AVERTISSEMENT TECHNIQUE

N° AV070718

Sac-harnais Advance Tandem T1 et T2

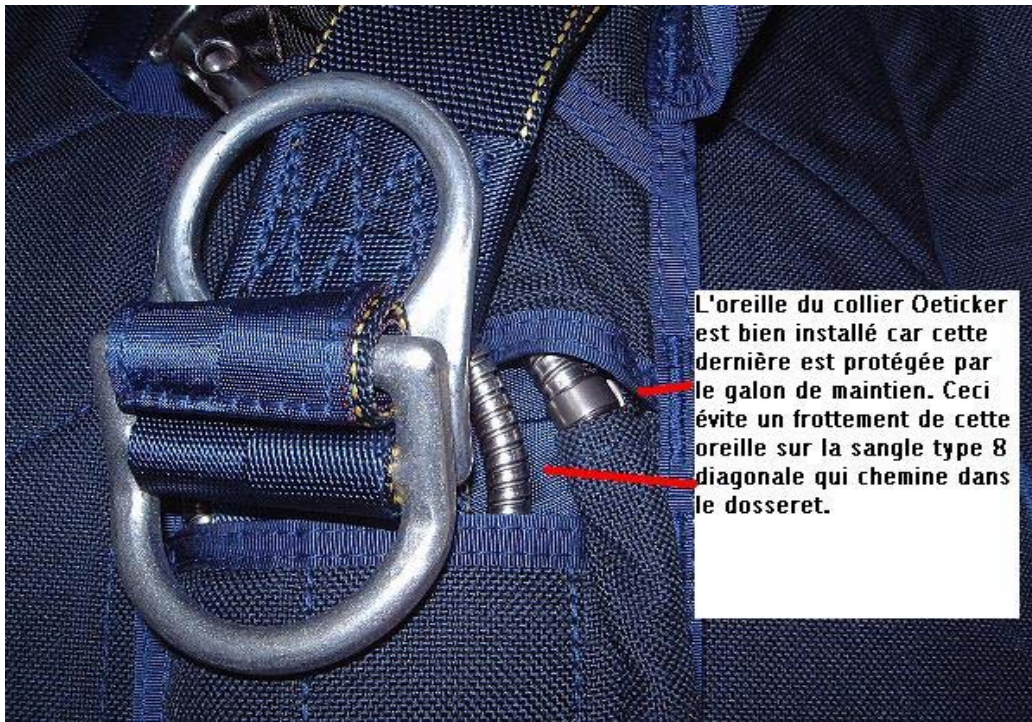
Directive: Il est demandé à tous les utilisateurs de sac-harnais Advance Tandem de bien vouloir vérifier l'état de la sangle diagonale arrière Type 8 située sous le système 3-anneaux et qui part dans le dossier.
Cette vérification porte sur l'usure potentielle de cette sangle, provoquée par le frottement du collier Oeticker qui maintient la gaine de secours.
Voir photos.

Raisons: Risque potentiel de dégradation de la sangle.

Mauvais montage du collier sur le ruban de protection. L'oreille du collier est située en dehors de sa protection

Faisabilité: Si une altération est constatée, arrêt immédiat du Tandem concerné et retour à Basik Air Concept, 2010 RN 97 - 83340 LE LUC, France.
La réparation sera effectuée dans nos ateliers.
Pour les pays francophones ayant des plieurs réparateurs pouvant intervenir sur le matériel, prendre contact avec nous à basik.fr@free.fr afin d'obtenir le plan de réparation.
Si aucune altération de la sangle n'est découverte, mais que le collier est monté à l'envers, veuillez dessertir celui-ci, le remettre dans le bon sens et le ressertir, Si vous ne pouvez pas le ressertir, enlevez-le et faites un tacking pour maintenir la gaine de secours.
Attention, cette opération doit être faite par un réparateur certifié.

L'oreille du collier Oeticker est bien installé car cette dernière est protégée par le galon de maintien. Ceci évite un frottement de cette oreille sur la sangle type 8 diagonale qui chemine dans le dossier.

Bon montage du collier. L'oreille est protégée par le galon
